INFORME DE HITO DE CONTROL
N° 4086-2025-CG/GRTA-SCC

**“PROCESOS DE CONTRATACIÓN, EJECUCIÓN,
SUPERVISIÓN, RECEPCIÓN Y LIQUIDACIÓN DE LOS
CONTRATOS DE LA OBRA: ‘MEJORAMIENTO DE LOS
SERVICIOS DE SANEAMIENTO BÁSICO EN EL
ASENTAMIENTO HUMANO 10 DE MAYO, LOS OLIVOS Y LA
ASOCIACIÓN DE VIVIENDA LAS PALMERAS, DEL DISTRITO
DE LA YARADA LOS PALOS - PROVINCIA DE TACNA -
DEPARTAMENTO DE TACNA’, CON CUI N° 2415561”**

HITO DE CONTROL N° 3 -
EJECUCIÓN DE OBRA AL MES DE ABRIL DE 2025

Imagen n.º 1
Ubicación de la caseta de bombeo y el pozo tubular a construirse como parte del proyecto, según Plano H-CPT-02 "Plano del Pozo tubular de captación - diseño hidráulico"

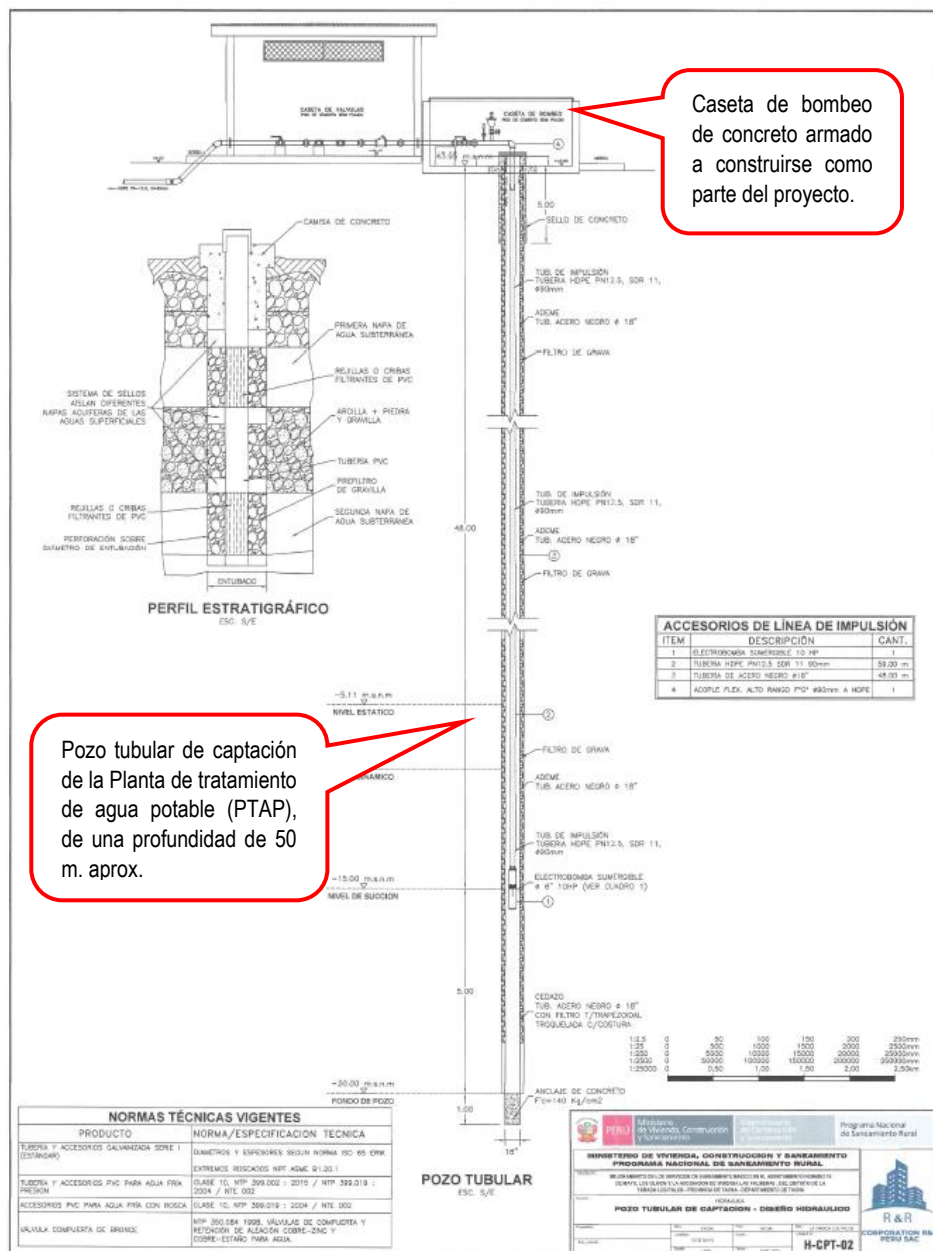
A continuación, se muestran fotografías **de la ubicación y no intervención del pozo de agua existente** de la planta de tratamiento de agua potable (PTAP), donde se va a construir como parte del proyecto la caseta de bombeo y el pozo tubular de captación, según plano H-CPT-02, se advierte que el lugar donde se construirá la caseta de bombeo se encuentra en las mismas condiciones "sin proyecto", donde se aprecia un aviso colocado por la Autoridad Nacional del Agua (ANA) que señala: "Prohibida su destrucción", identificando el código PP-IRHS-98, 341911-7987449, según imágenes:

De lo señalado en los párrafos precedentes, se advierte que pese al incumplimiento del contratista en la ejecución de las partidas 05.01. Pozo tubular, 05.02. Caseta de bombeo y 06. Caseta de fuerza (1 und) de acuerdo al “cronograma de ejecución de obra acelerado” y “cronograma de avance de obra valorizado acelerado”, la Entidad no ha cautelado que el contratista realice los trámites ante la Autoridad Nacional del Agua (ANA), para la intervención del pozo de captación de agua existente, y los trámites ante Electrosur S.A., para la instalación de la subestación eléctrica de media tensión para el funcionamiento y operación de la planta de tratamiento de agua potable (PTAP).
